# 改善箇所説明図

## 基準不適合発生箇所

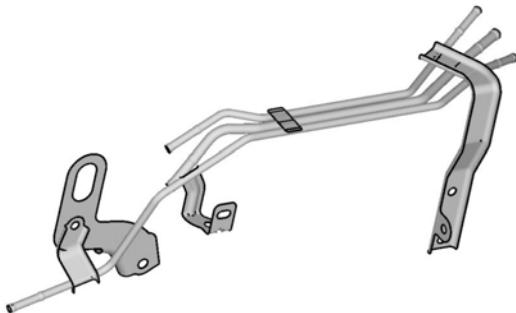
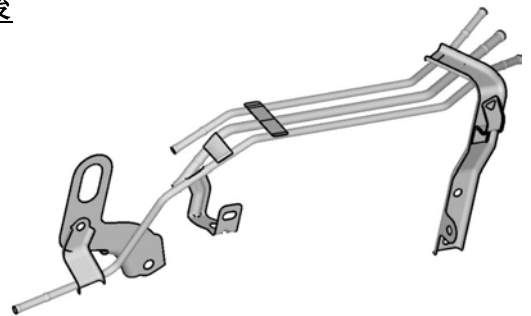
燃料装置において、燃料パイプの形状が不適切なため、エンジンの振動等により、亀裂が発生する場合があります。そのため、そのまま使用を続けると、亀裂が進行し、燃料が漏れるおそれがある。

全車両、燃料パイプを対策品と交換する。

識別：エンジンルーム内のIDプレートに赤色シールを貼付する。
